Lähetetty: torstai 28. heinäkuuta 2022 10.13
Vastaanottaja: ELY Kirjaamo Varsinais-Suomi
Kopio: Kiljunen Matti (ELY)
Aihe: VARELY/3990/2021 | Hessundin uusi silta

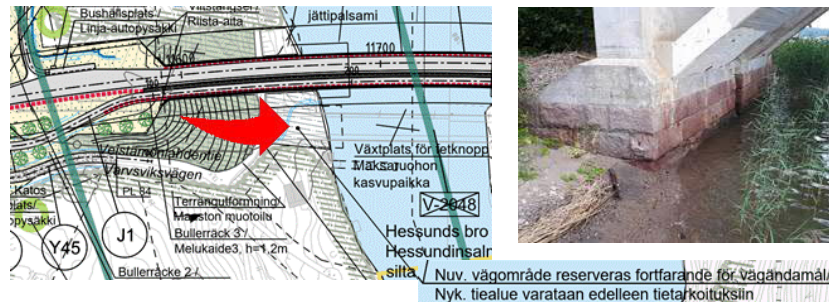
1. Olisi toivottavaa ja todella tärkeää että kiinteistömme rantasaunan ja uuden sillan välinen alue muotoiltaisiin niin, että kotirauha säilyisi rajaamalla ulkopuolisen oleskelu (esim. kalastajat ja juhlija nuoriso) riittävälle etäisyydelle saunarakennuksesta. Mielellään niin että rantasauna-silta-vyöhykkeellä oleskelu olisi mahdotonta ja ohjautuisi uuden sillan itäpuolelle.

Suunnitelmassa alue näyttää olevan valkoinen, eikä siinä ole maaston muotoilu-merkintä.

Tällä hetkellä kotirauhamme kärsii siitä että sillan juurella oleskelevat "vierailijat" tulevat muutaman metrin etäisyydelle kun saunomme ja uimme.

Suuri toive olisi siis, että uuden sillan ja saunarakennuksen välinen maasto muotoillaan meidän yksityisyyttä huomioon ottaen.

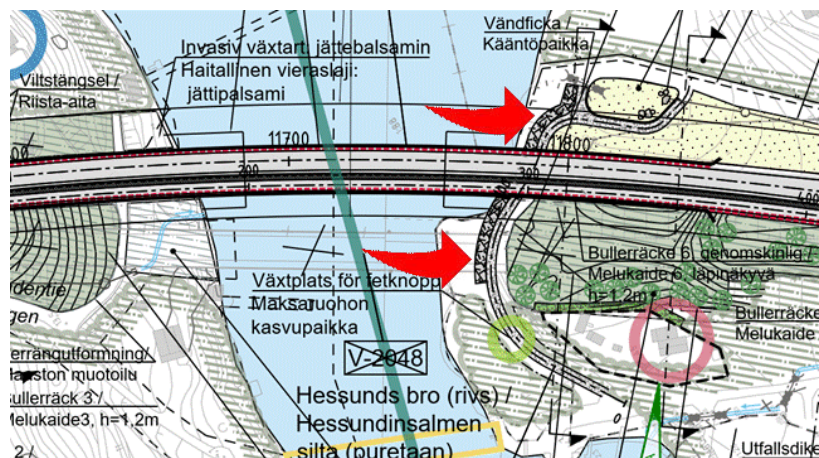
2. Mikä on vastarannan soratien ja kääntöpaikan tarkoitus?

Kyseisellä alueella on ollut pihatie (jo purettuun rakennukseen), jota Paraisten kaupunki muutama vuosi sitten poisti rakennuksen purkutyon yhteydessä.

Pihatietä pitkin pääsi sillan alle autolla, ja sinne kerääntyi joukoittain asiatonta oleskelua sekä levotonta ja häiritsevää käyttäytymistä ja meteliä.

Samanlaisella käyttäytymisellä siellä edelleen oleskellaan, vaikka sinne pääsee vain kävellen, mutta silta-alue on hiukan rauhoittunut kun autot pitää jättää kauemmaksi.

Jos sinne taas avataan vapaa reitti autolla, alue muuttuu uudestaan vapaaksi leirintä- ja nuotioalueeksi ja meteli vaan yltyy, mikä ei todellakaan ole toivottavaa.

Kysymme siis: tuleeko siitä suljettu huoltotie vain asianosaisille? Esim. puomilla tai portilla?

Vai pääseekö ketä vaan kääntöpaikalle asti?
